# HVIDBOG

FORSLAG TIL  
REGULATIV FOR VESTERMOSE Å  
2016

Denne hvidbog vedrører forslag til regulativ for Vestermose Å 2016. Regulativforslaget omfatter vandløbet, markeret på kortet nedenfor.

Forslag til regulativ for Vestermose Å har været fremlagt i offentlig høring i perioden 10. juni – 5. august 2016.

## Grødeskæring

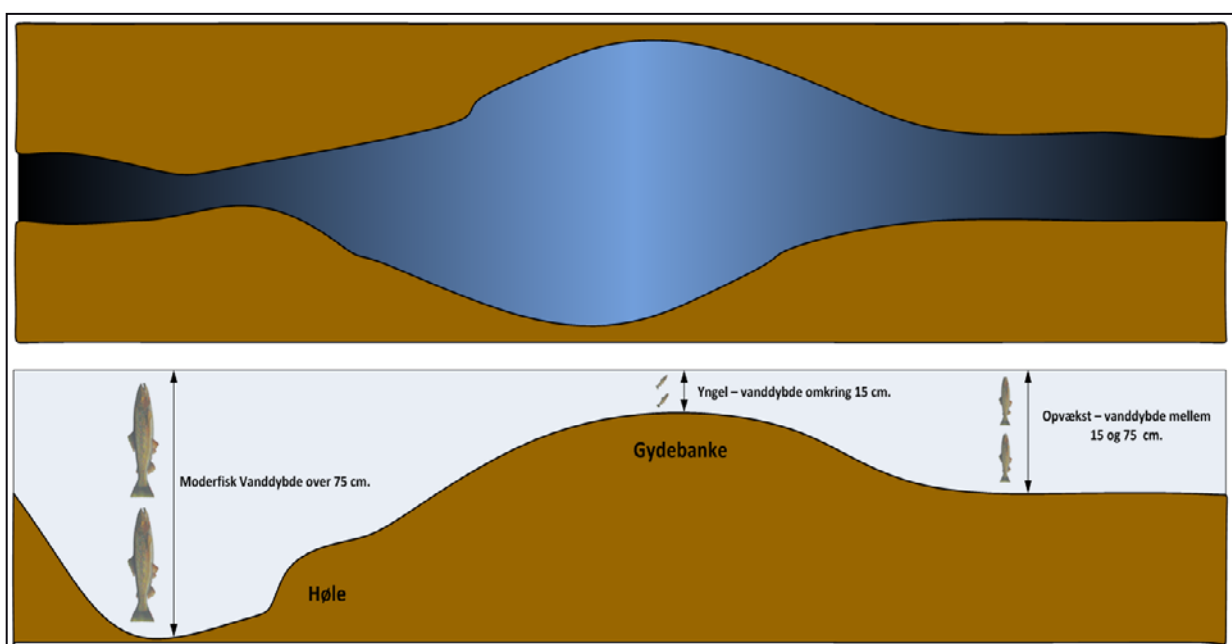
Forøg i Vejle Å har vist at omkring omkring 30 % af fiskene forsvinder efter hver grønnskæring. Der er en direkte proportional sammenhæng mellem antal af skjulesteder og antal af fisk. Et vandløb der før grønnskæring har en stor bestand af fisk vil således blive hårdere ramt i forhold til et vandløb med en lille fiskebestand.

Aktuelt ønsker Slagelse Kommune, at øge antallet af grødeskærringer fra 2 til 3, hvilket strider mod forskergruppens erfaringer og anbefalinger.

Omvendt ønsker Slagelse Kommune, at øge biomassen af vandplanter i vandløbet med en smallere strømrønde, samt fjerne mere vegetation over sommervandspejlet, hvilket er anbefalet af forskergruppen.

UFV<sub>95</sub> erfarer, at Tude Å's vandløbssystem kun har en reproduktion af ørreder på 14 % i forhold til potentialet. Alle undersøgelser peger på, at dette primært skyldes grødeskæringsmetoderne og den afledte manglende variation i vandløbene.

UFV<sub>95</sub> må konstatere, at fortsat og intervalmæssig øget grødeskæring med mejekurv, vil føre os endnu længere bort fra målopfyldelse.

3.2	GRØDESKÆRING	
	<p>Forsøg i Vejle Å har vist at omkring 30 % af fiskene forsvinder efter hver grødeskæring. Der er en direkte proportional sammenhæng mellem antal af skjulesteder og antal af fisk. Et vandløb der før grødeskæring har en stor bestand af fisk vil således blive hårdere ramt i forhold til et vandløb med en lille fiskebestand.</p> <p>Selvom grøden normalt hurtigt vender tilbage i vandløbet er dette ikke nok til, at undgå de aktuelle tab.</p> <p>Disse erfaringer stemmer fuldstændig overens med de konklusioner, som er indeholdt i Naturstyrelsens sidste forsker rapport om grødeskæring.</p> <p>Erfaringerne er:</p> <ul style="list-style-type: none"> <li>• Hyppige grødeskæringer truer målopfyldelsen i forhold til miljømålene: DVFI, DFFVx og DVPI.</li> <li>• Øget biomasse i vandløbet øger denitrifikationen, hvilket er ekstremt vigtigt.</li> <li>• <i>Selektiv grødeskæring</i> kan have karakter af naturpleje og øger muligheden for målopfyldelse.</li> <li>• Maskinel grødeskæring øger risikoen for manglende biologisk målopfyldelse.</li> </ul>	<p><i>Slagelse Kommune er ikke enig i, at de nye grøde- og brinksæringsbestemmelser vil være et skridt i en forkert retning i forhold til målopfyldelse.</i></p> <p><i>Formålet med grødeskæring er, at sikre vandløbets afvandingsevne.</i></p> <p><i>Det er korrekt, at grødeskæring påvirker den biologiske kvalitet og at hyppige og omfattende grødeskæringer fjerner grundlaget for at opfylde god økologisk tilstand.</i></p> <p><i>Som det fremgår af den omtalte rapport gælder, at jo mindre del af biomassen i vandløbet, der skæres, des mindre vil den negative effekt være fordi en større del af biomassen vil være upåvirket af skæringen.</i></p> <p><i>I Vesterlose Å ophører grødeskæringen fra st. 316-1126. I den øvrige del af vandløbet ændres fra to til tre årlige skæringer. Til gengæld skæres en smal strømrende.</i></p> <p><i>Det er en udfordring, at finde metode, der både tilgodeser afvandingsinteresserne og de miljømæssige interesser i vandløbene.</i></p> <p><i>Slagelse Kommune vurderer dog, at det er lykket ret godt med de nye grøde- og brinksæringsbestemmelser.</i></p>

<p>Aktuelt ønsker Slagelse Kommune, at øge antallet af grødeskæringer fra 2 til 3, hvilket strider mod forskergruppens erfaringer og anbefalinger.</p> <p>Omvendt ønsker Slagelse Kommune, at øge biomassen af vandplanter i vandløbet med en smallere strømrønde, samt fjerne mere vegetation over sommervandspejlet, hvilket er anbefalet af forskergruppen.</p> <p>UFV95 erfarer, at Tude Å's vandløbssystem kun har en reproduktion af ørreder på 14 % i forhold til potentialet. Alle undersøgelser peger på, at dette primært skyldes grødeskæringsmetoderne og den afledte manglende variation i vandløbene.</p> <p>UFV95 må konstatere, at fortsat og intervalmæssig øget grødeskæring med mejekurv, vil føre os endnu længere bort fra målopfyldelse.</p>	<p><i>Styrelsen for Vand- og Naturforvaltning (SVANA) er i gang med at udarbejde en vejledning, på baggrund af den rapport der foreligger.</i></p> <p><i>Når der foreligger en ny officiel vejledning fra SVANA vil Slagelse Kommune, i samarbejde med kommunens Vandsynsråd, vurdere om der er behov for en justering af de kommende regulativers bestemmelser om grøde- og brinksækering.</i></p> <p><i>Bemærkningerne giver ikke anledning til ændringer af regulativet.</i></p>

### Forslag og anbefaling – kombineret maskinel og manuel grødeskæring

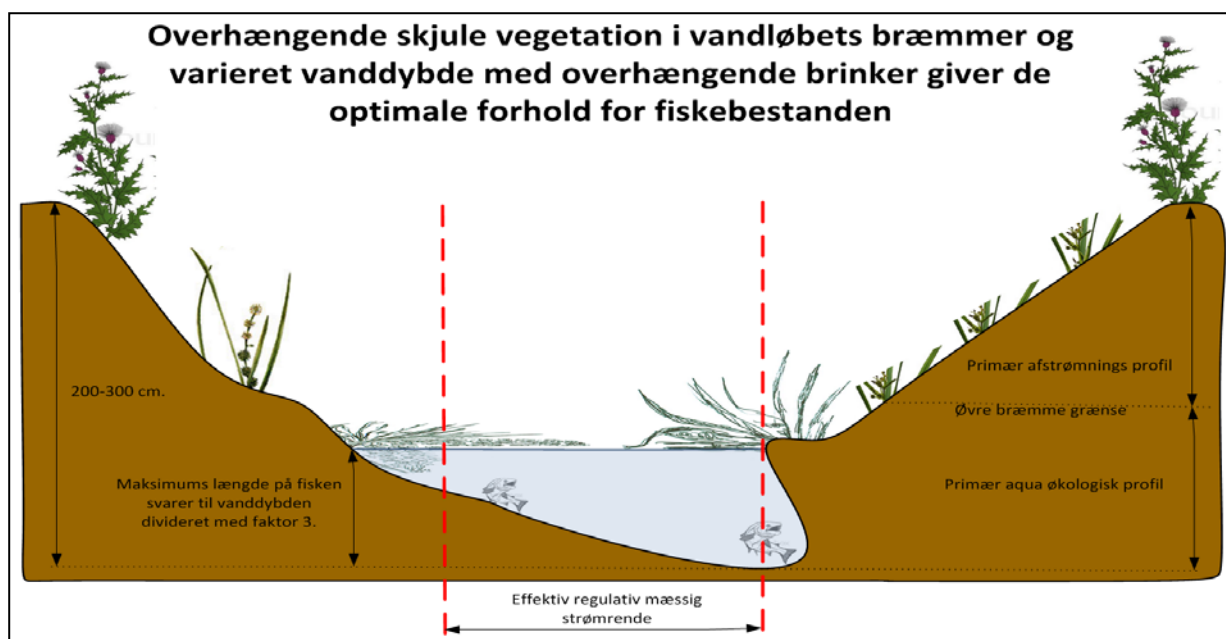
UFV<sub>95</sub> vil foreslå at man kombinerer den maskinelle og den manuelle grødeskæring således, at mejekurven tager det grove og den stivstængede vegetation på vandløbsprofilens sider, mens vandløbsprofilen fra 0,25 m over daglig vande og nedover skæres manuelt.

Vi foreslår altså en **selektiv grødeskæring** lig den forskergruppen anbefaler.

UFV<sub>95</sub> ønsker dette indskrevet i regulativet på samme måde, som det var i en del af de gamle regulativer, hvor man foreskrev en manuel grødeskæring – nogle gange kombineret med maskinel grødeskæring.

UFV<sub>95</sub> har i forbindelse med opfiskning af moderfisk konstateret, at der er nemt at færdes manuelt i de fleste strækninger af vandløbssystemet, hvorfor det i forlængelse af ovenstående vil være anbefalelsesværdigt, at selve strømrønden med hensyn til bredde og snoning skæres manuelt, da dette i **praksis har vist sig umuligt med maskine**.

3.3	KOMBINERET MASKINEL OG MANUEL GRØDESKÆRING	
	<p>UFV95 vil foreslå at man kombinerer den maskinelle og den manuelle grødeskæring således, at mejekurven tager det grove og den stivstænglede vegetation på vandløbsprofilens sider, mens vandløbsprofilet fra 0,25 m over daglig vande og nedover skæres manuelt. Vi foreslår altså en <i>selektiv grødeskæring</i> lig den forskergruppen anbefaler.</p> <p>UFV95 ønsker dette indskrevet i regulativet på samme måde, som det var i en del af de gamle regulativer, hvor man foreskrev en</p>	<p><i>Slagelse Kommune synes, at det er en god idé, at kombinere maskinel og manuel grødeskæring.</i></p> <p><i>Slagelse Kommune ønsker dog ikke, at begrænse sig til en bestemt metode til grødeskæring i regulativerne.</i></p> <p><i>Materiellet udvikler sig – og det kan ændre sig fra år til år, hvad der er mest hensigtsmæssigt i de enkelte vandløb.</i></p>

<p>manuel grødeskæring – nogle gange kombineret med maskinel grødeskæring.</p> <p>UFV95 har i forbindelse med opfiskning af moderfisk konstateret, at der er nemt at færdes manuelt i de fleste strækninger af vandløbssystemet, hvorfor det i forlængelse af ovenstående vil være anbefalelsesværdigt, at selve strømrøden med hensyn til bredde og sning skæres manuelt, da dette i praksis har vist sig umuligt med maskine.</p> <p>Ovenstående vil tilgodese arbejdsmiljøkrav, biologisk målopfyldelse, samt de afvandsmæssige interesser.</p> <p>UFV95 ønsker at det i regulativet understreges, at grødeskæringen altid skal ske på den mest skånsomme måde i forhold til fiskebestanden.</p>	<p><i>Det væsentligste er, at vandløbet bliver grødeskåret som beskrevet i regulativet, hverken mere eller mindre.</i></p> <p><i>Bemærkningerne giver ikke anledning til ændringer af regulativet.</i></p>
